Van: [redacted] 
Verstuurd: Wed, 31 May 2023 09:29:11 +0200
Aan: [redacted] 
Cc: [redacted] 
Onderwerp: RE: Plannen stuwen 234 FE en 234 FF bij natte natuurparel Oude Gooren

Onderwerp: Plannen stuwen 234 FE en 234 FF bij natte natuurparel Oude Gooren

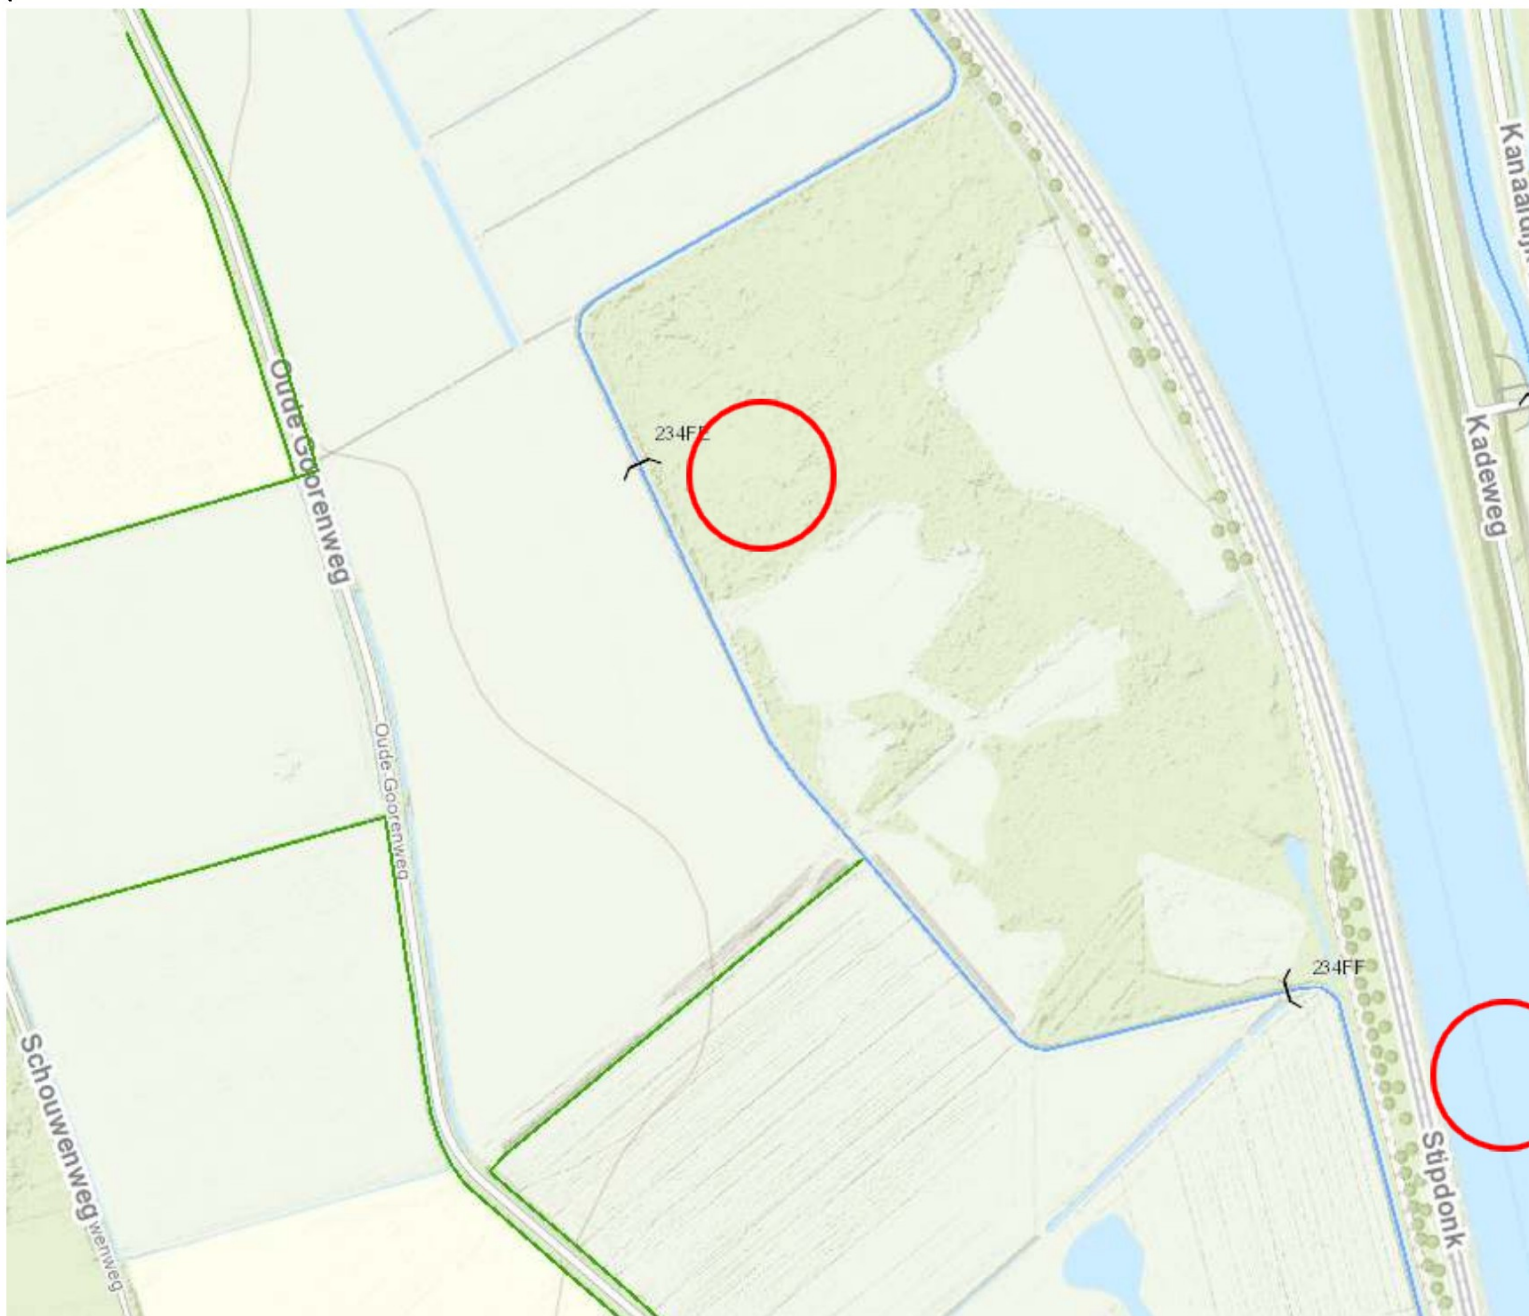
Gisteren heb ik je gebeld om je te informeren over de plannen voor stuwen 234 FE en 234 FF die naast de natte natuurparel (NNP) Oude Gooren liggen. Dit natuurgebied is eigendom van Staatsbosbeheer, daarom wil ik jullie meenemen in de plannen. In mei 2020 is er een veldbezoek geweest met collega's van jou, bestuurder en collega's van mij. Tijdens dit veldbezoek is aangegeven dat het natuurgebied vernat moet worden. De uitwerking heeft een paar jaar stilgelegen. Nu hebben we het weer opgepakt. Hieronder is een kaart weergegeven met de stuwen (rood omcirkeld) waar het over gaat. Het doel is om beide stuwen te vervangen. Stuw 234 FE is nu een vaste drempel met een smalle doorgang die je niet kunt regelen. Met de huidige stuw kunnen we niet het streefpeil hanteren. Daarom willen we een nieuwe stuw gaan plaatsen waarmee we wel het waterpeil kunnen regelen en het streefpeil kunnen hanteren. Stuw 234 FE zal een handmatige kantelstuw met een maximaal haalbare klepbreedte worden. Hierdoor kunnen we het waterpeil verhogen en het knelpunt dat ontstaat bij hoge afvoeren oplossen.

Stuw 234 FF zal ook vervangen worden. De huidige stuw is een vaste drempel met een smalle doorgang. In gevallen van piekafvoer zorgt de smalle doorgang voor een knelpunt (flessenhals). Om dit knelpunt op te lossen willen we een nieuwe vaste drempel plaatsen over de hele breedte van de waterloop. We gaan nog uitzoeken of de huidige stuw het streefpeil hanteert. Als dit niet het geval is gaan we ervoor zorgen dat de nieuwe vaste drempel ook het streefpeil gaat hanteren.
